仕様変更のご案内

DD3S形 ユニットディスプレイ マザーボード

DD3S形ユニットディスプレイ用マザーボードの仕様変更についてご案内いたします。

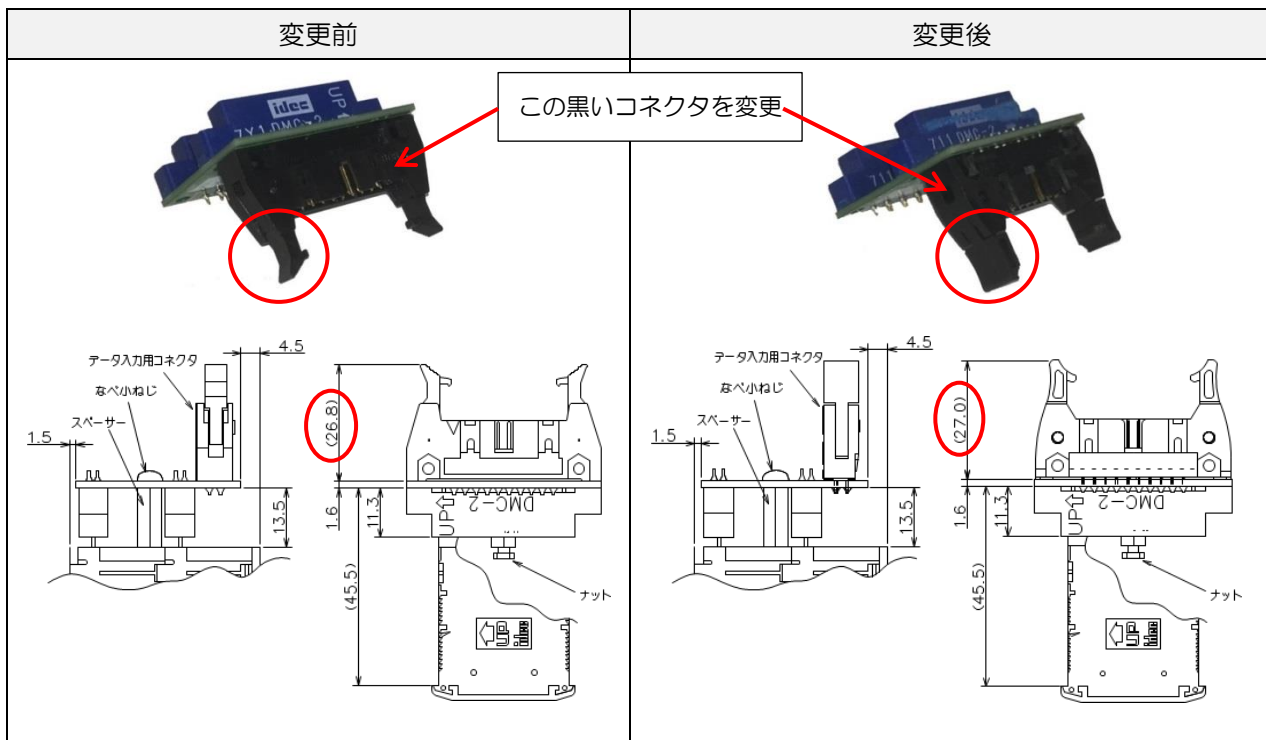
コネクタを IDEC 製 JE1H-202 から OMRON 製 XG4A-2031 に変更いたします。

- ① 変更後のコネクタ詳細仕様につきましては、OMRON ホームページをご確認ください。
<https://www.omron.co.jp/>
- ② ロック・エジェクト機構部の違いにより、脱着時の操作感覚が変わります。
- ③ 新旧混在使用は構造上可能ですが、お客様に置かれましても動作確認の上ご使用ください。
